2024年7月

株式会社ミスミ  
日本企業体  
ME 事業グループ

「自動ステージ (X 軸・XY 軸・XYZ 軸・Z 軸) リニアボールタイプ」  
仕様変更のご案内

<変更点① : ステージテーブル材質変更>

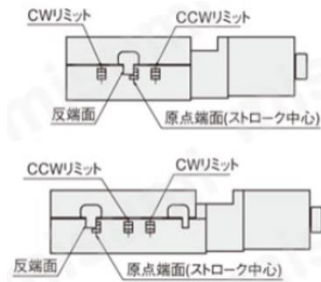
変更前 : SUS440C

変更後 : SCM420 相当
